Allegato 18 – Relazione_descrittiva_variante

1.2 VARIANTE IN CORSO D'OPERA AL PROGETTO

2 PROPOSTA DI VARIANTE

Figura 6 - Layout proposta di variante

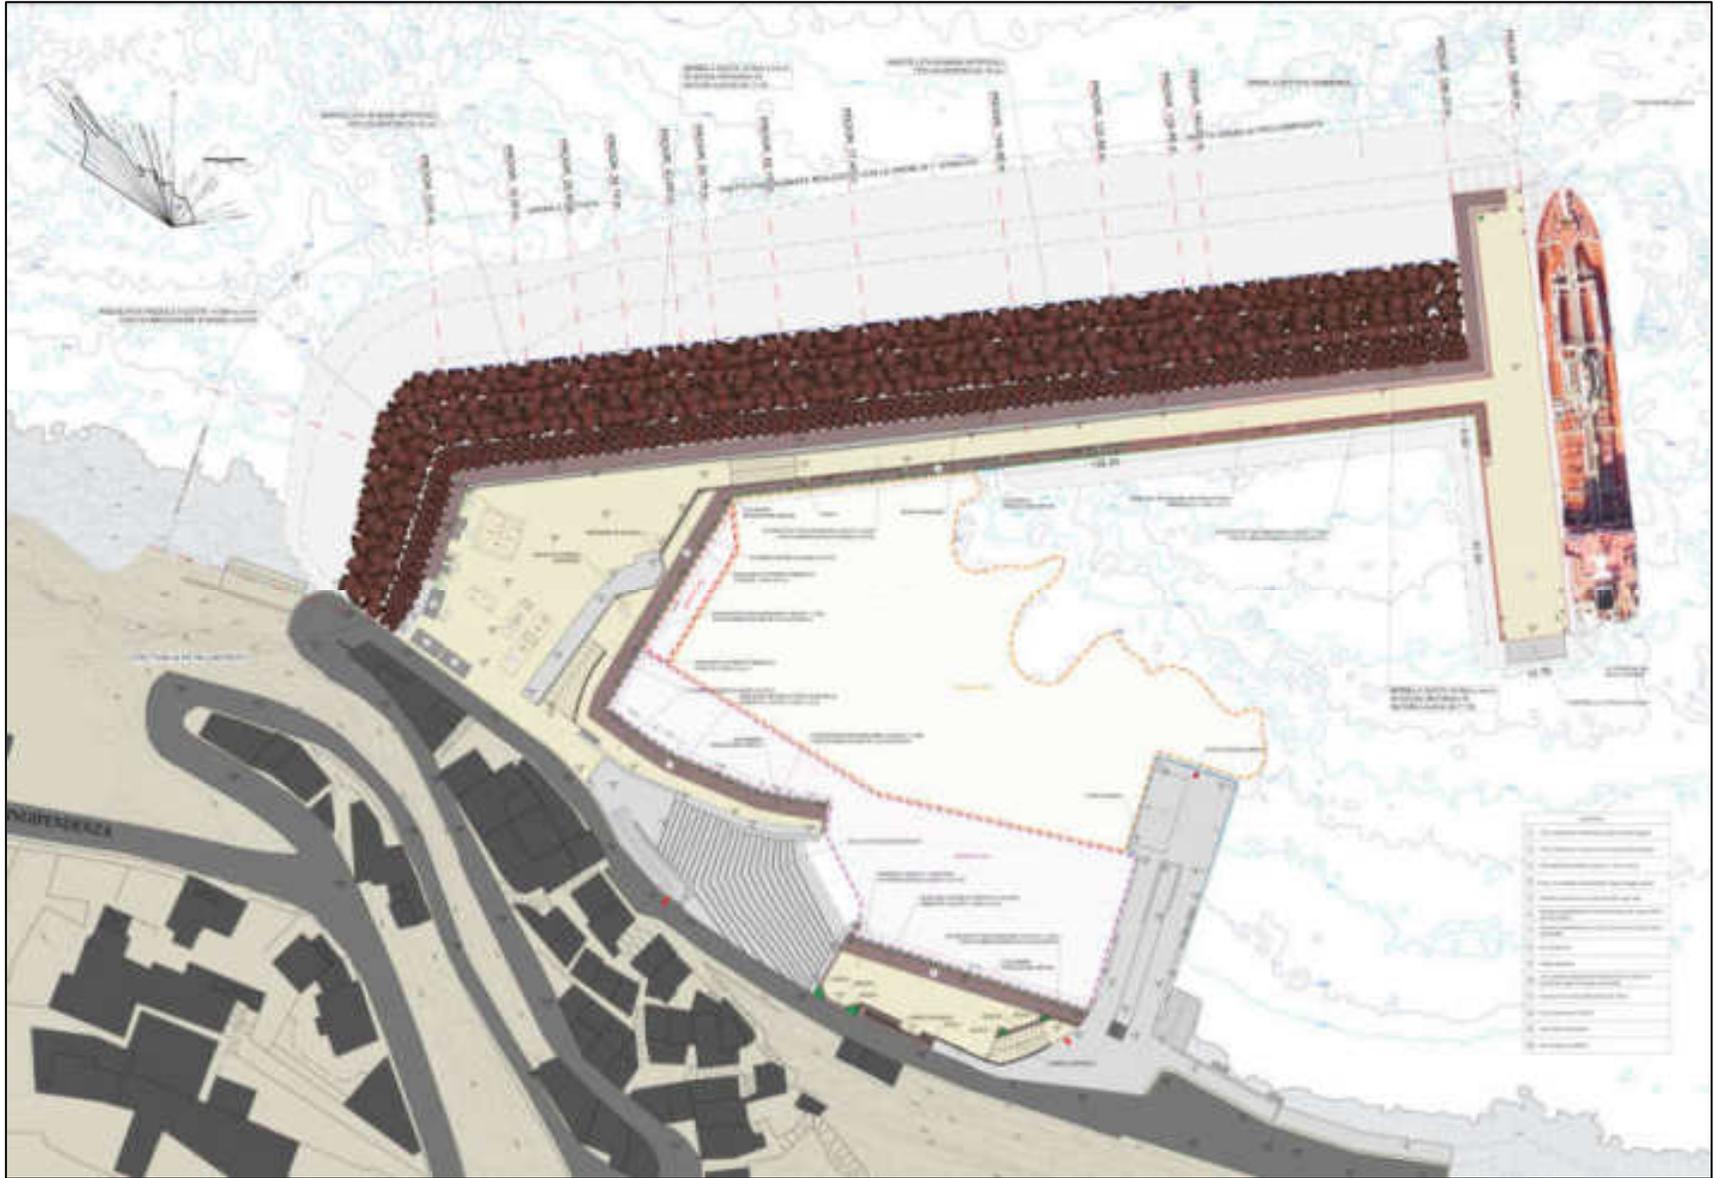
In particolare, la posta di variante sviluppata (Figura 6) prevede una modifica localizzata della tipologia di testata dell'opera foranea, difatti a sostituzione del riccio di testata realizzato con massi artificiali tipo accropodi previsto nel Progetto Esecutivo, la proposta di variante prevede la realizzazione di una testata con cassoni a parete verticale, posizionati in modo tale sia di costituire un ormeggio per le navi cisterna che riforniscono di acqua il Comune di Malfa e l'Isola di Salina sia di limitare considerevolmente la penetrazione del moto ondoso all'interno dello specchio acqueo portuale in presenza di mareggiate provenienti dal I quadrante, come sarà meglio evidenziato nel successivo capitolo riguardante le simulazioni numeriche eseguite. Non sono previste ulteriori variazioni al progetto esecutivo ulteriormente a quella localizzata in testata sopra descritta.

Figura 7 - raffronto opera proposta in variante con impronta opera prevista nel progetto esecutivo 2019

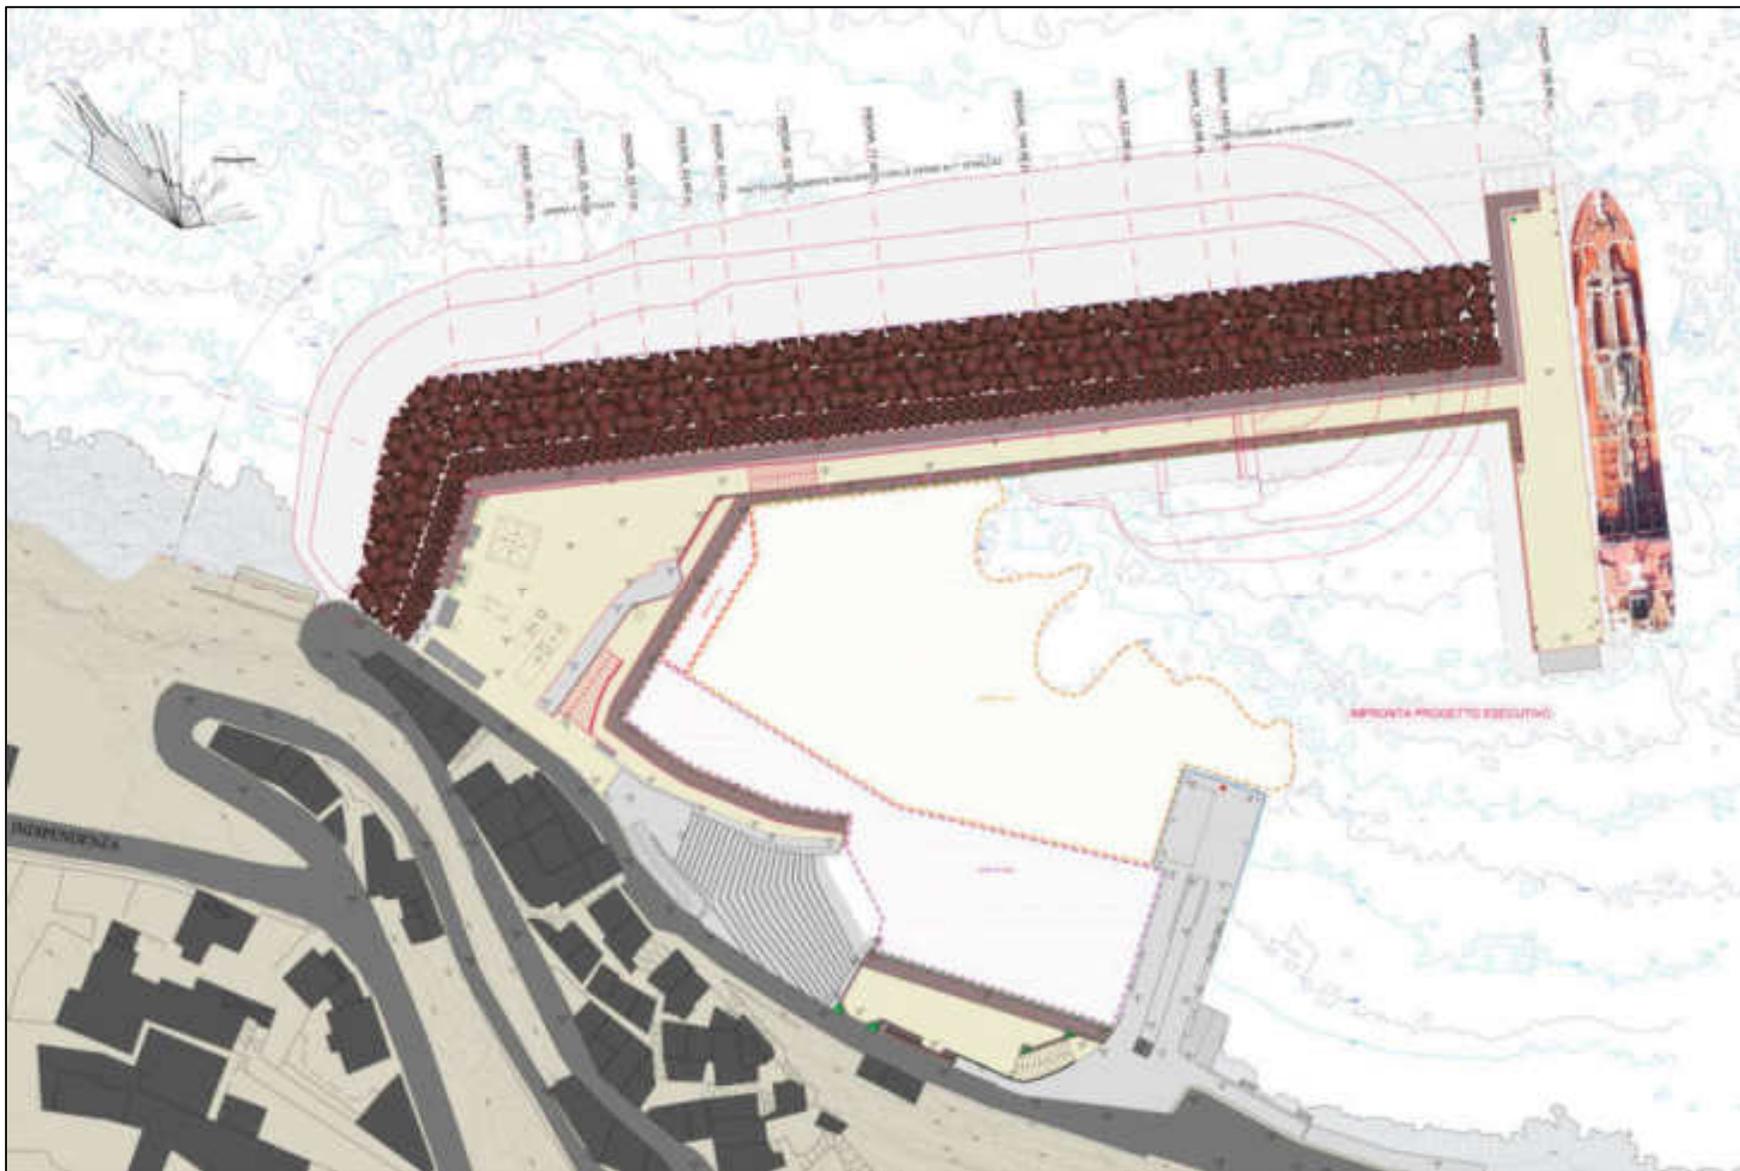
In Figura 7 è riportato il raffronto tra la soluzione prevista nel progetto esecutivo e quella proposta in variante. In particolare, per quanto riguarda l'area di impronta sui fondali, la proposta di variante ha complessivamente un ingombro di 1500 m² in più sull'impronta della diga di sopraflutto prevista dal progetto esecutivo (aumento dell'11% ca.) **in aree in cui non sono presenti posidonieti o altre biocenosi di rilievo.**
